東北電力株式会社

女川原子力発電所発電用原子炉設置変更許可申請書

(2号発電用原子炉施設の変更)

本文及び添付書類の一部補正について

第 5.5-13 図 (1) 2011 年 4 月 7 日宮城県沖型地震の断層モデル

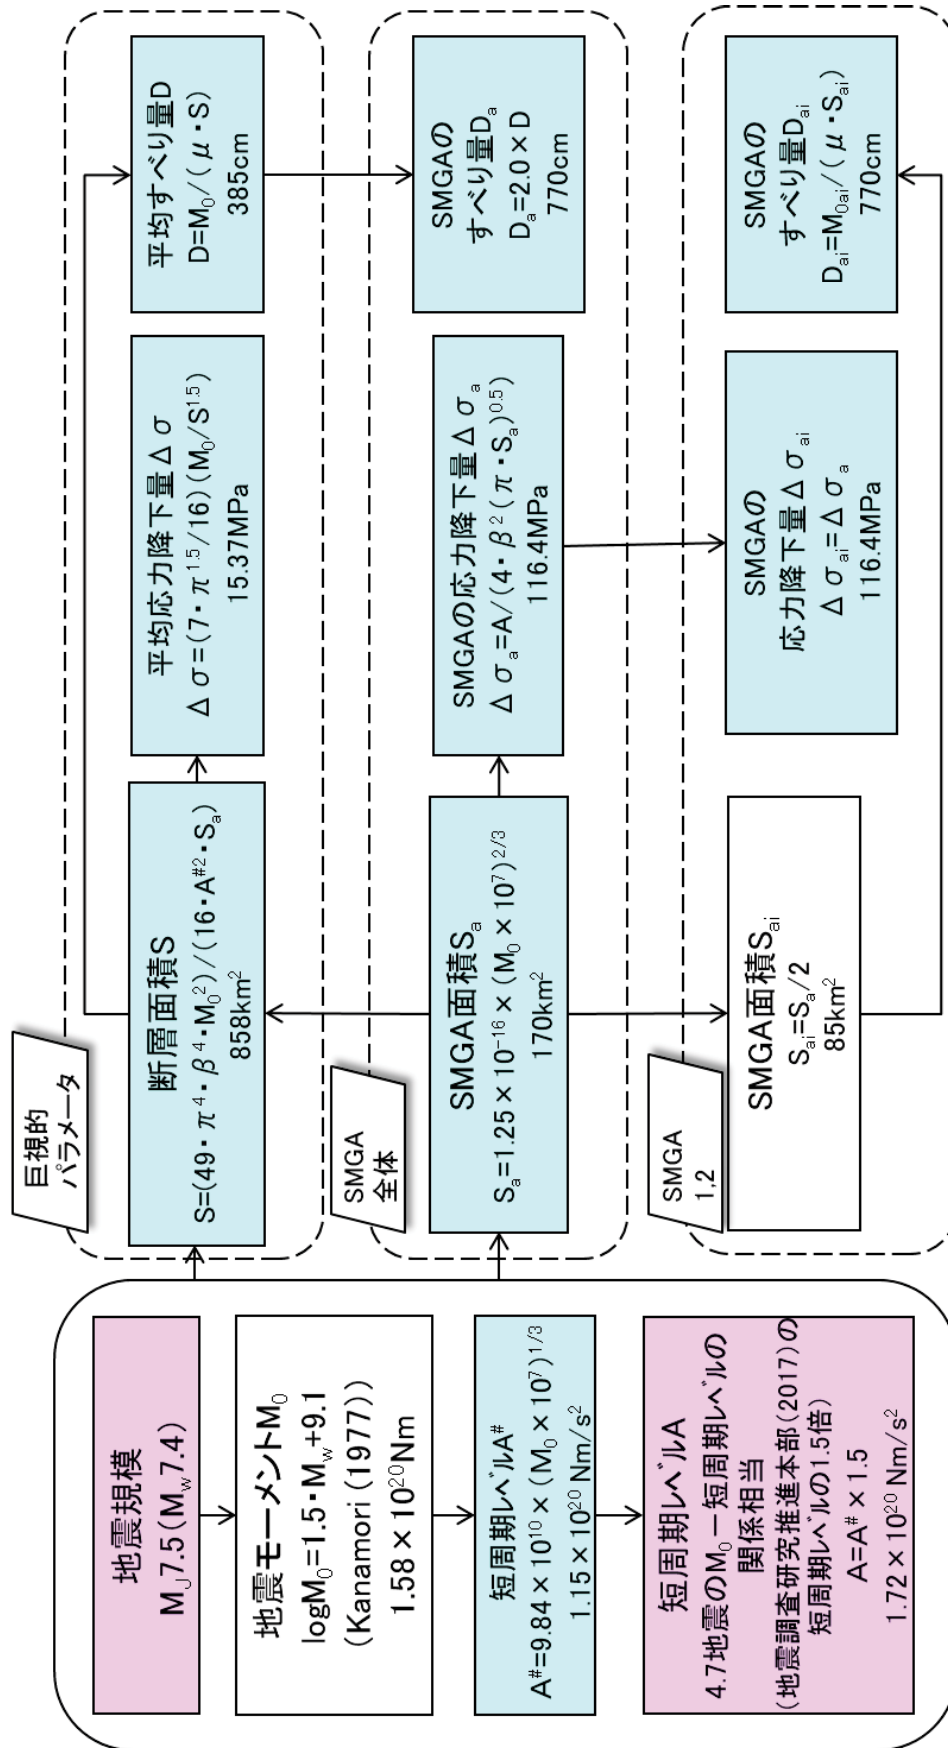
頁	行	補正前	補正後
6-5-140 と 6-5-141 の間		(記載追加)	別紙6-5-34を追加する。
6-5-141	下2	第5.5-13図_	第5.5-13図(2)
6-5-141 と 6-5-142 の間		(記載追加)	別紙6-5-35を追加する。
6-5-142	下2	第5.5-14図_	第5.5-14図(2)
6-5-145		第5.5-16図 2011年4月7日宮城県沖型地震の不確かさケース2の断層モデルによる地震動評価に用いる要素地震	別紙6-5-36に変更する。
6-5-153 と 6-5-154 の間		(記載追加)	別紙6-5-37を追加する。
6-5-154		第5.5-21図 F-6断層～F-9断層による地震の断層モデル 基本ケース, 不確かさケース1	別紙6-5-38に変更する。
6-5-154 と 6-5-155 の間		(記載追加)	別紙6-5-39を追加する。
6-5-155	下2	第5.5-22図_	第5.5-22図(2)
6-5-156		第5.5-23図 F-6断層～F-9断層による地震の断層モデル 不確かさケース2	別紙6-5-40に変更する。

第 5.5-21 図(2) F-6 断層 ~ F-9 断層による地震の断層モデル
基本ケース, 不確かさケース 1

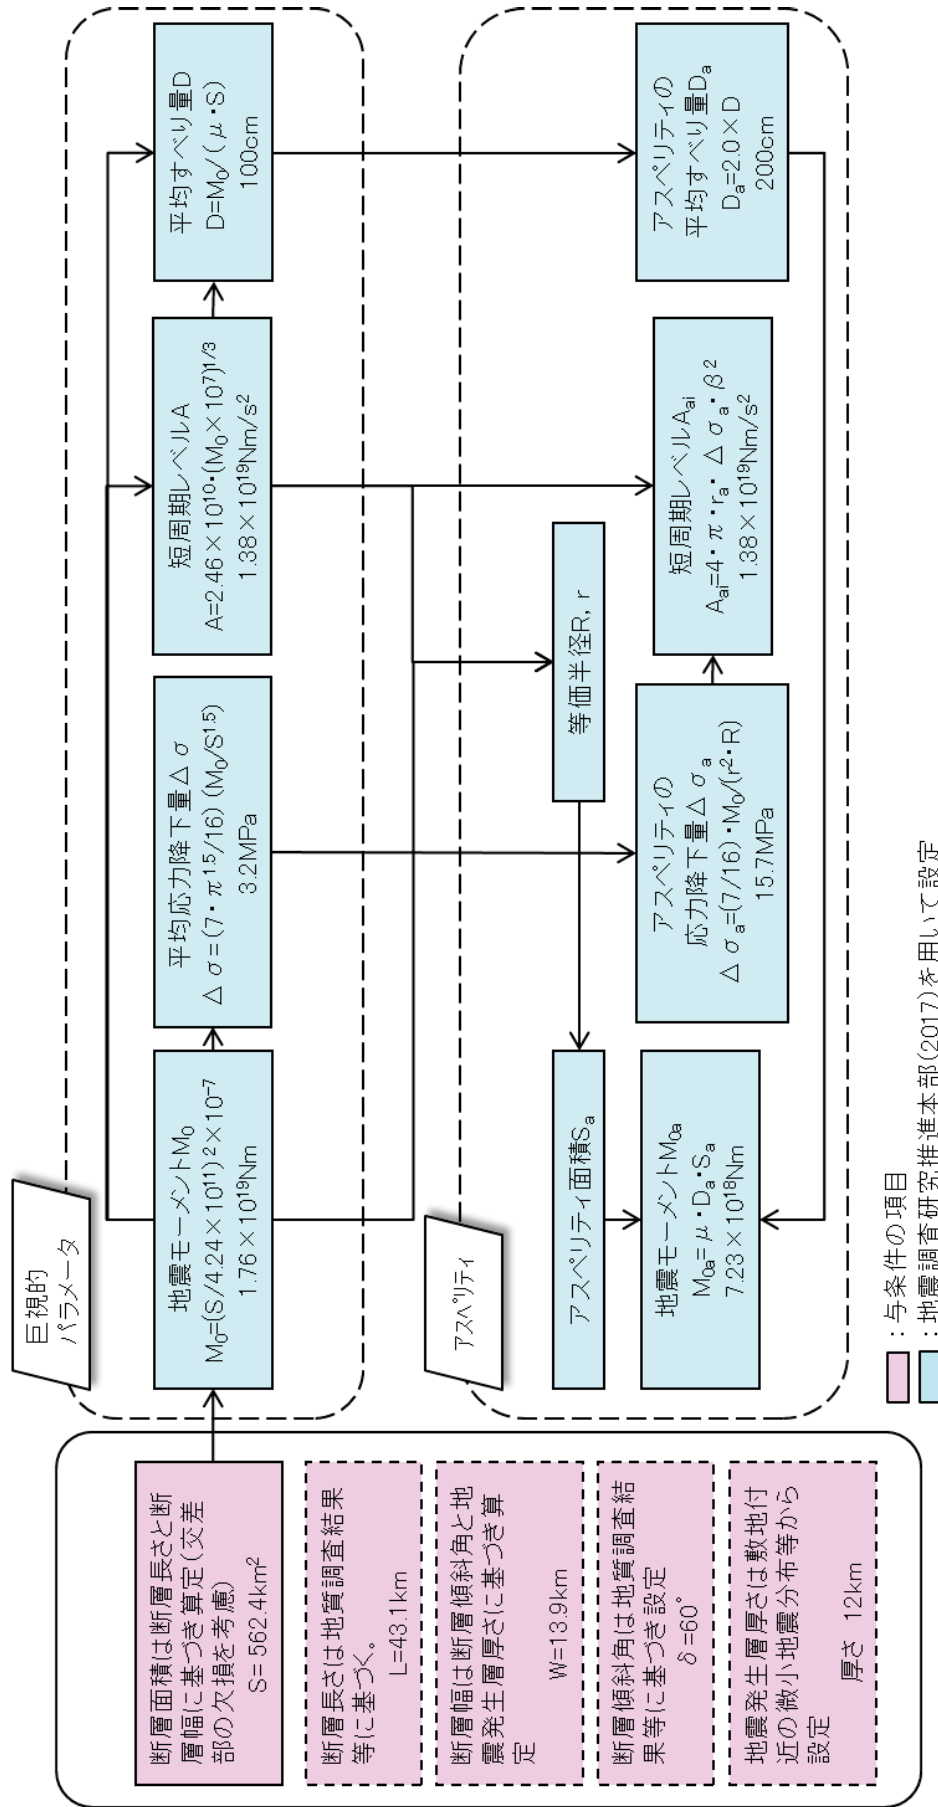
頁	行	補正前	補正後
6-5-27	上7	位置に_設定した。	位置に <u>複数</u> 設定した。
6-5-27	上8～上9	_設定した断層パラメータを第5.5-12表に，断層モデルを第5.5-21図_ <u>に示す。</u>	<u>地震調査研究推進本部(2017)に基づく基本ケースの断層パラメータ設定フローを第5.5-21図(1)に，設定した断層パラメータを第5.5-12表に，断層モデルを第5.5-21図(2)に示す。</u>
6-5-27	下13～下12	地震調査研究推進本部(2009c)	地震調査研究推進本部(2017)
6-5-27	下10～下9	アスペリティ位置については， <u>敷地に近い位置にそれぞれ</u> 設定した。	アスペリティ位置については， <u>安全側の評価となるようにそれぞれの断層の敷地に近い断層上端に</u> 設定した。
6-5-27	下8	位置に_設定した。	位置に <u>複数</u> 設定した。
6-5-27	下8と下7の間	(記載追加)	仮想震源断層との連動を考慮していること，アスペリティを敷地に近い位置に集中して配置していることから，地震規模及びアスペリティ位置の不確かさはあらかじめ基本ケースで考慮している。
6-5-27	下7～下6	_設定した断層パラメータを第5.5-13表に，断層モデルを第5.5-22図_ <u>に示す。</u>	<u>地震調査研究推進本部(2017)に基づく基本ケースの断層パラメータ設定フローを第5.5-22図(1)に，設定した断層パラメータを第5.5-13表に，断層モデルを第5.5-22図(2)に示す。</u>
6-5-27 ～ 6-5-28	下5 ～ 上5	(記載変更)	別紙6-5-8に変更する。
6-5-28	下10	久田(1997) ⁽⁶⁹⁾	久田(1997) ⁽⁷⁵⁾

第 5.5-31 図 仙台湾の断層群による地震の地震動評価に用いる要素地震

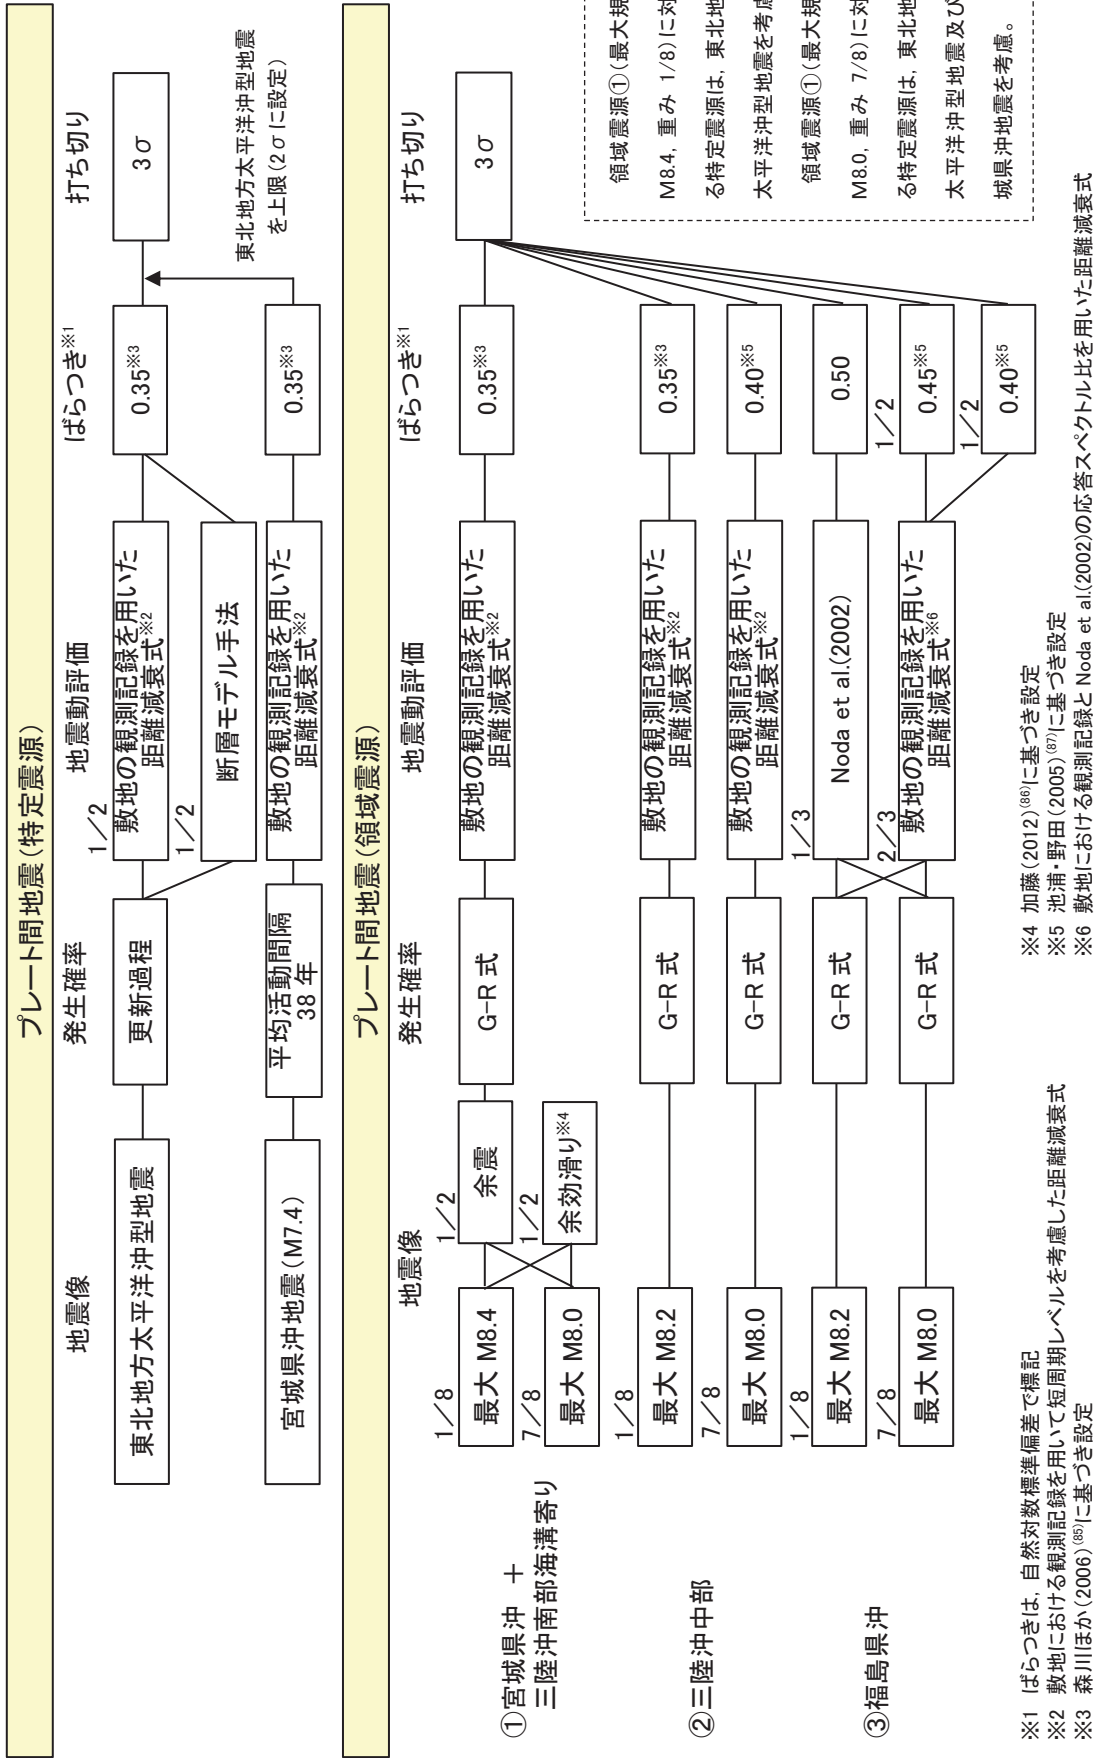
頁	行	補正前	補正後
6-5-157		第5.5-24図 F-6断層～ F-9断層による地震の断層 モデル 不確かさケース3	別紙6-5-41に変更する。
6-5-174		第5.5-31図 仙台湾の断層 群による地震の地震動評価 に用いる要素地震	別紙6-5-42に変更する。
6-5-181	下1	応答スペクトル_	応答スペクトル (<u>敷地の地盤 物性を考慮</u>)
6-5-217		第5.5-58図(1) ロジック ツリー (プレート間地震)	別紙6-5-43に変更する。

第 6.4-1 図 計算領域とその水深及び格子分割

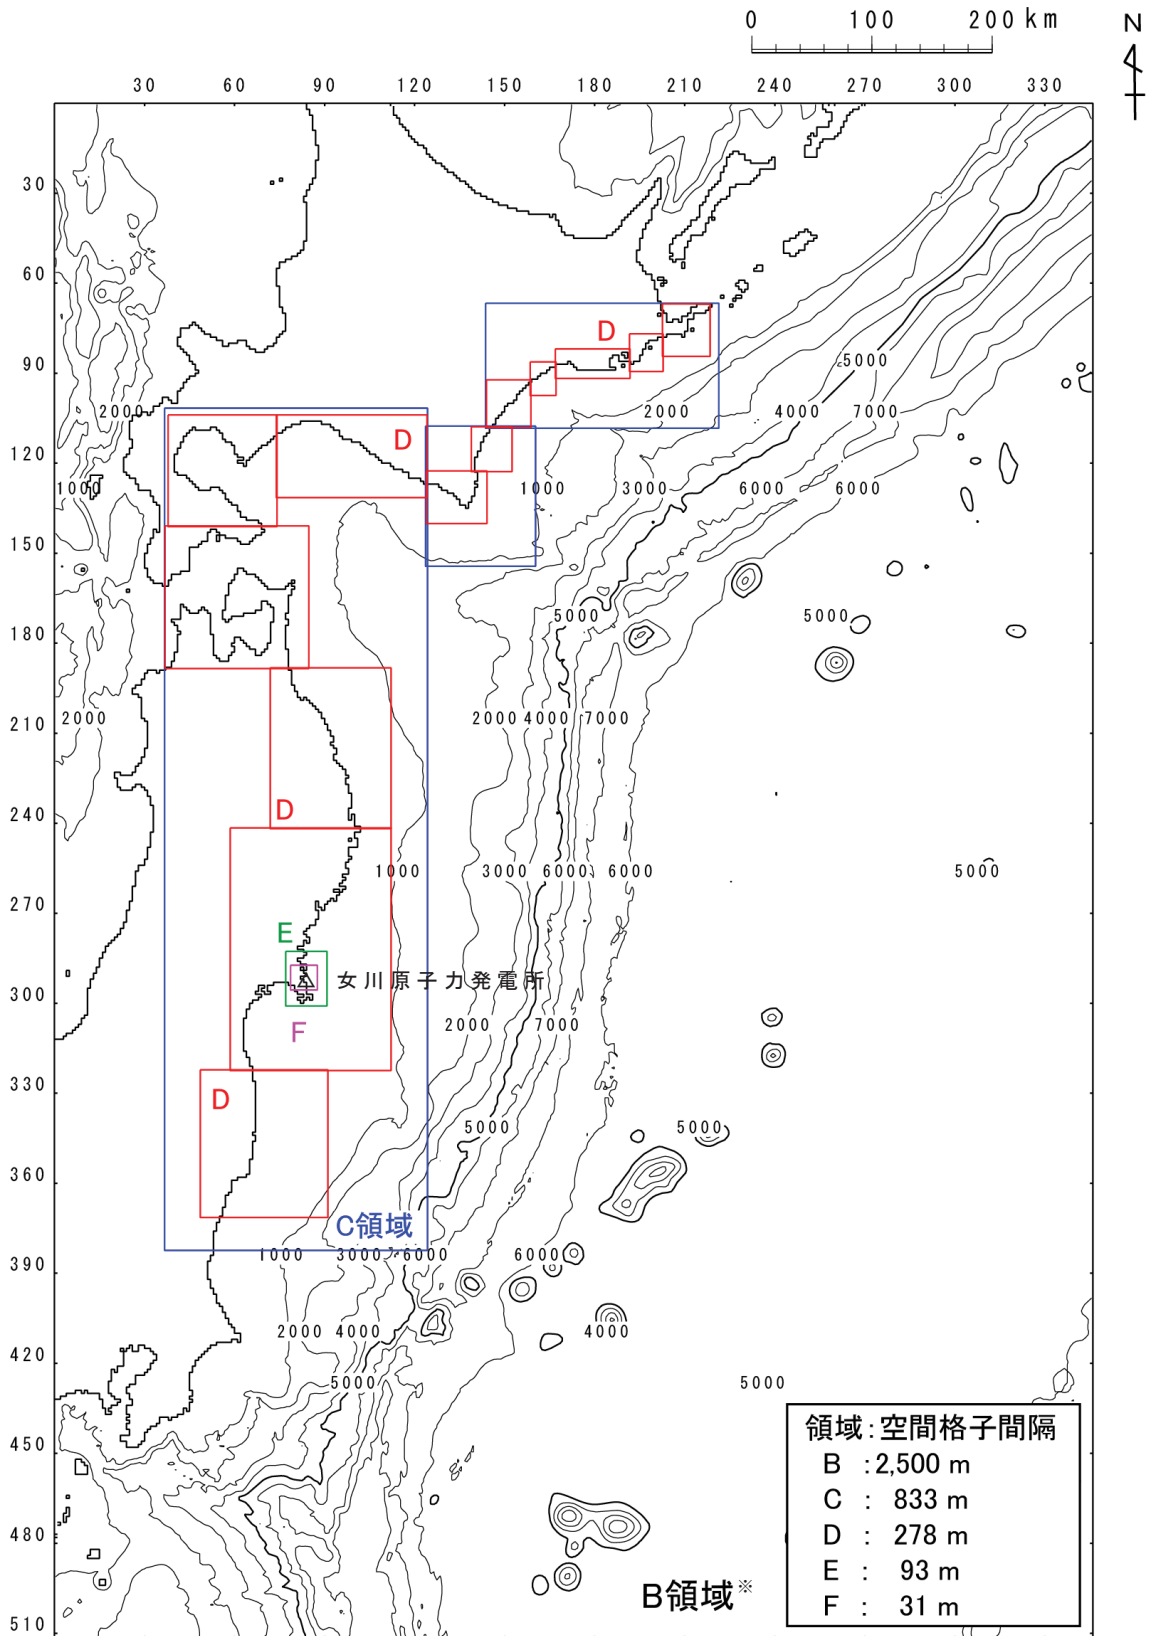
頁	行	補正前	補正後
6-6-49	上10～上11	第43巻 pp. 513-525	第43巻, pp. 513-525
6-6-59 ～ 6-6-63		(記載変更)	別紙6-6-4に変更する。
6-6-101		第6.8-1表 最大水位変化 (地震に起因する津波, 地震以外に起因する津波, 地震と地震以外に起因する津波の組合せ)	別紙6-6-5に変更する。
6-6-102		第6.8-2表 最大水位変化 (地震に起因する津波, 地震以外に起因する津波, 地震と地震以外に起因する津波の組合せ)	別紙6-6-6に変更する。
6-6-103		第6.10-1表 海底地形変化の数值シミュレーションの手法及び計算条件	別紙6-6-7に変更する。
6-6-106		第6.10-4表 海水ポンプ室における砂の堆積の数值シミュレーションの手法及び計算条件	別紙6-6-8に変更する。
6-6-115		第6.3-2図(1) 計算領域とその水深及び格子分割 (2011年東北地方太平洋沖地震に伴う津波の再現解析用)	別紙6-6-9に変更する。
6-6-116		第6.3-2図(2) 計算領域とその水深及び格子分割 (1611年の津波(津波地震, 正断層型の地震), 1896年明治三陸地震津波, 1933年昭和三陸地震津波の再現解析用)	別紙6-6-10に変更する。
6-6-123		第6.4-1図 計算領域とその水深及び格子分割	別紙6-6-11に変更する。

第 6.8-2 図 原子炉冷却材圧力バウンダリを減圧するための設備系統概要図 (高圧窒素ガス供給系 (非常用) による窒素確保)

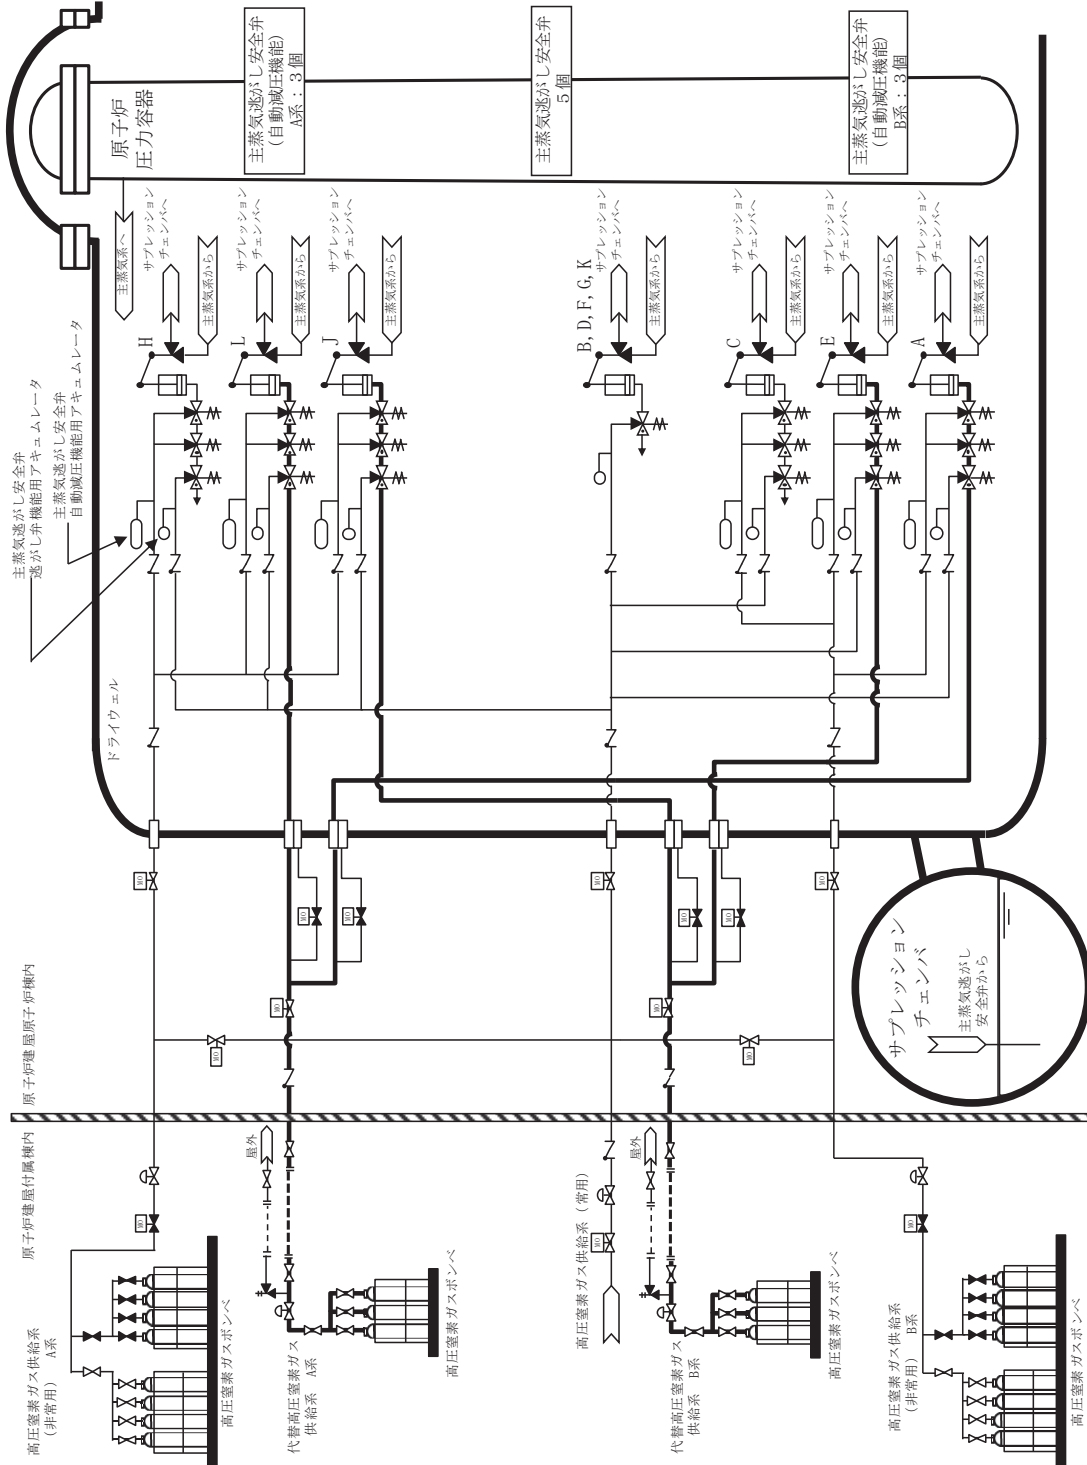
頁	行	補正前	補正後
8-6-14	下11	使用環境条件を踏まえた_確からしさ	使用環境条件を踏まえた計測される <u>値</u> の確からしさ
8-6-146		第6.8-2図 原子炉冷却材圧力バウンダリを減圧するための設備系統概要図（高圧窒素ガス供給系（非常用）による窒素確保）	別紙8-6-1に変更する。
8-6-147		第6.8-3図 原子炉冷却材圧力バウンダリを減圧するための設備系統概要図（代替高圧窒素ガス供給系による原子炉減圧）	別紙8-6-2に変更する。

第10.9-5図 緊急時対策所系統概要図(5) (代替電源設備からの給電)

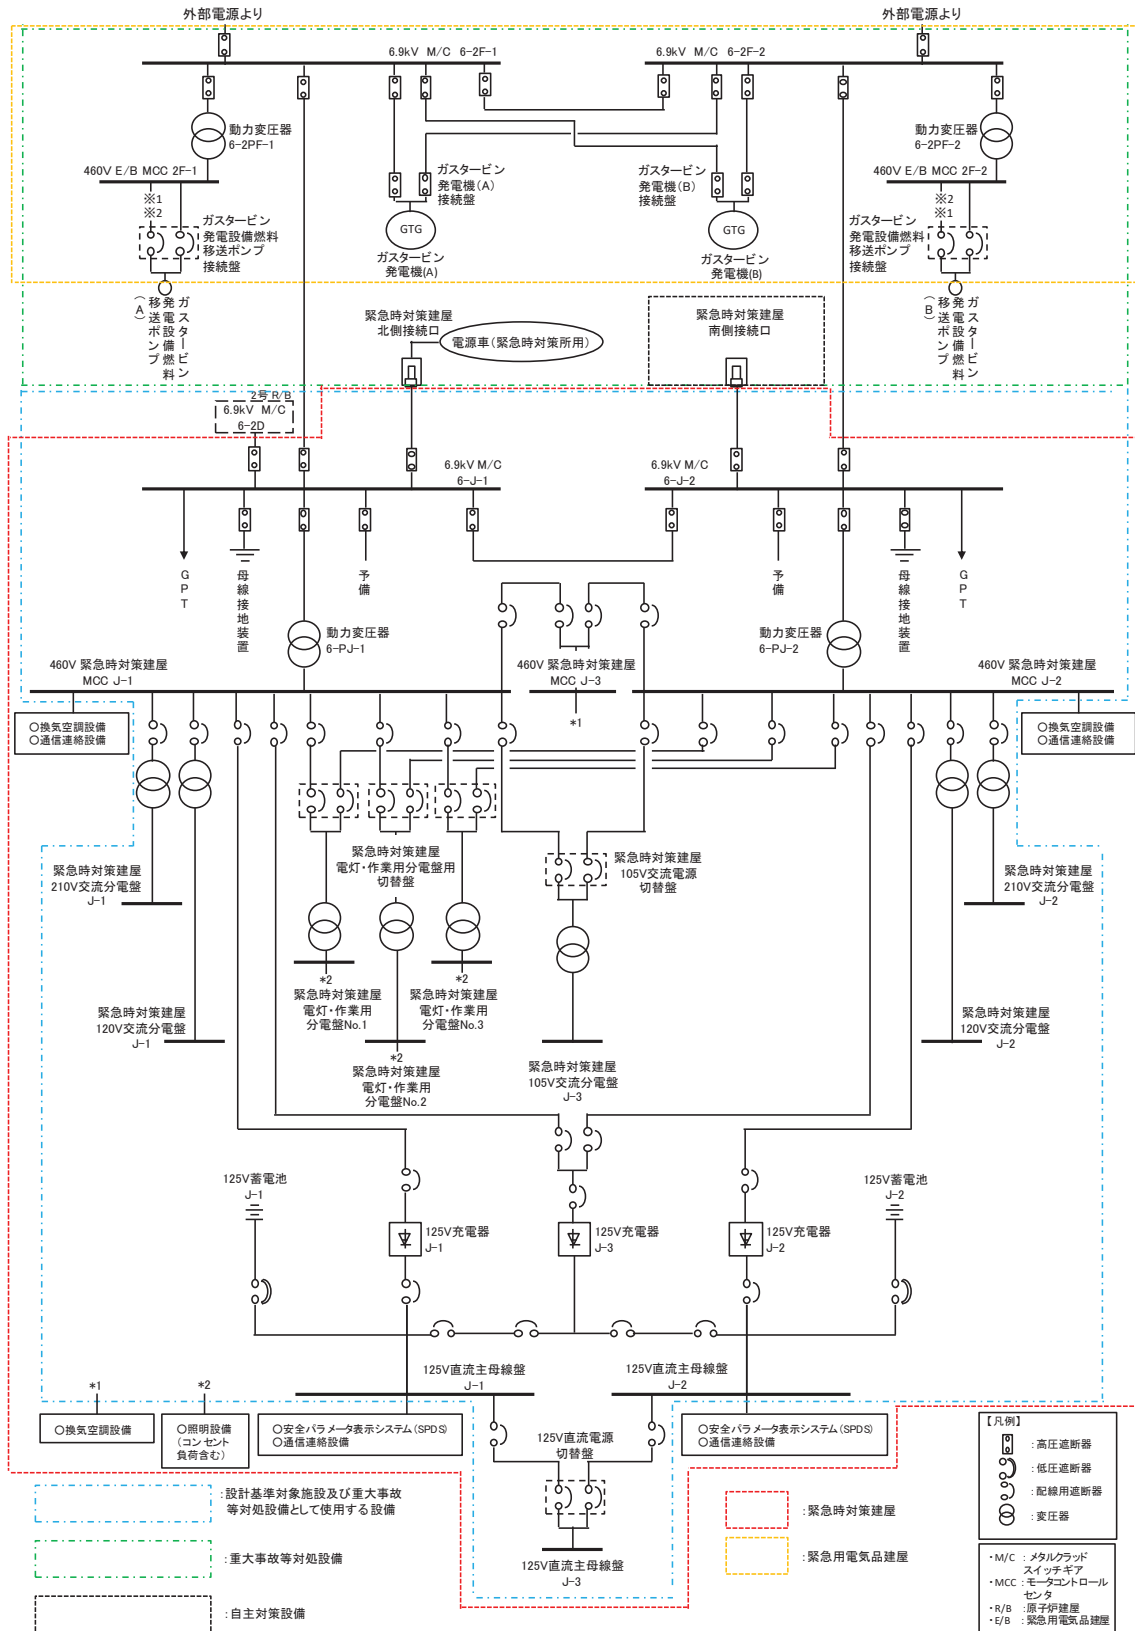
頁	行	補正前	補正後
8-10-221		第10.3-1図 常用電源設備 系統概要図（送電系統図）	別紙8-10-11に変更する。
8-10-229		第10.6-2図 防潮堤（鋼管 式鉛直壁）概念図	別紙8-10-12に変更する。
8-10-230		第10.6-3図 防潮堤（盛土 堤防）概念図	別紙8-10-13に変更する。
8-10-233		第10.6-5図 取放水路流路 縮小工概念図	別紙8-10-14に変更する。
8-10-243		第10.8-1図 非常用取水設 備概要図	別紙8-10-15に変更する。
8-10-248		第10.9-5図 緊急時対策所 系統概要図(5)（代替電源設 備からの給電）	別紙8-10-16に変更する。
